<b>CONCEPTO TÉCNICO DE REVISIÓN DE ESTUDIOS DE RESPUESTA DE AMPLIFICACIÓN LOCAL DE ONDAS SÍSMICAS</b>	Código:	GPR-FT-09
		Versión:	03
		Código Documental:

1.1	CONCEPTO TÉCNICO No. CT:	6103
1.2	SUBDIRECCIÓN:	TÉCNICA Y DE GESTIÓN
1.3	COORDINACIÓN:	INVESTIGACIÓN Y DESARROLLO
1.4	REFERENCIA CRUZADA RADICADO FOPAE:	2011ER2359
1.5	RESPUESTA OFICIAL No. RO:	46348

El presente concepto técnico corresponde a la **primera revisión** realizada por el Fondo de Prevención y Atención de Emergencias, del informe "Proyecto a construirse en la Carrera 13 No. 106 -- 45/49/65/85 en Bogotá" elaborado por el Ing. Carlos Restrepo. Este estudio fue radicado el 23 de febrero de 2011 mediante oficio 2011ER2359, por el Arq. Juan Reinaldo Suarez Medina de la Curaduría Urbana No. 1 en cumplimiento a lo estipulado en el Decreto 193 de 2006.

Figura 1. Localización del Proyecto "CARRERA 13 No. 106 - 45/49/65/85"

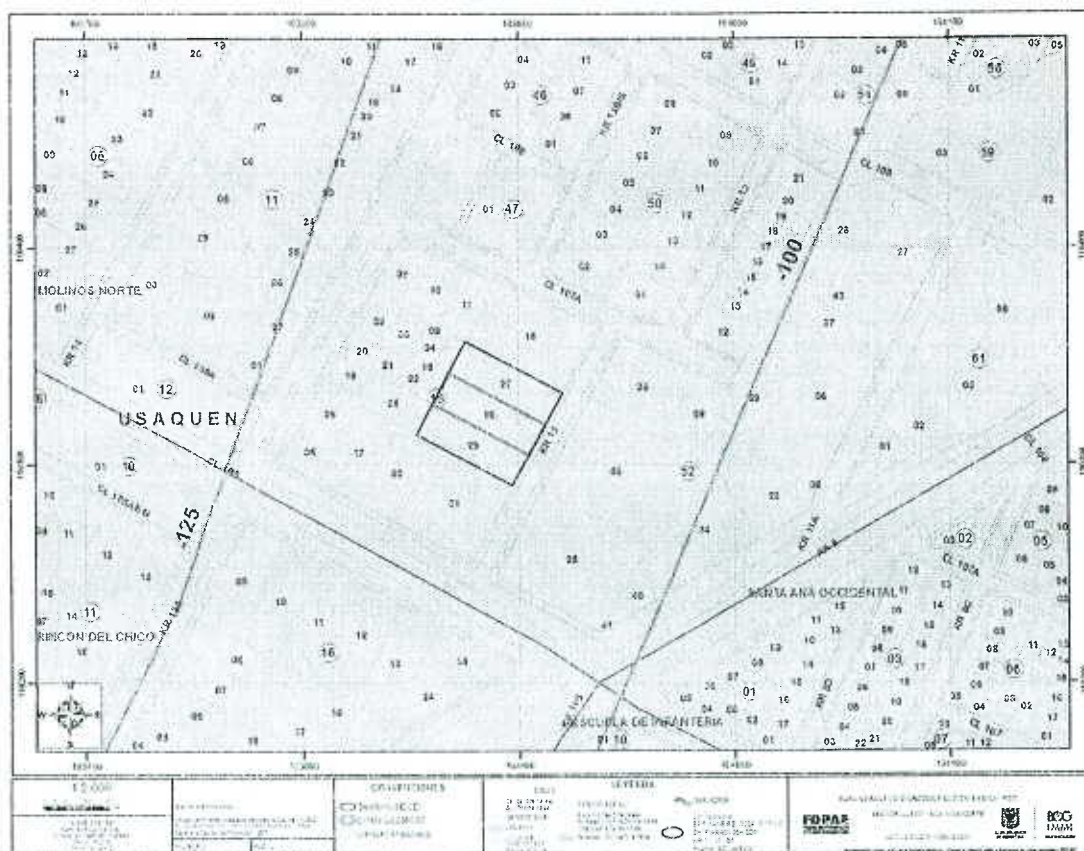
De acuerdo con el numeral 1.0 del informe, el proyecto se encuentra localizado en la Zona 3A – Lacustre A de la microzonificación sísmica de la ciudad, lo cual es consistente con la localización presentada en la Figura 1 del presente concepto.

El estudio CUMPLE con este requerimiento.
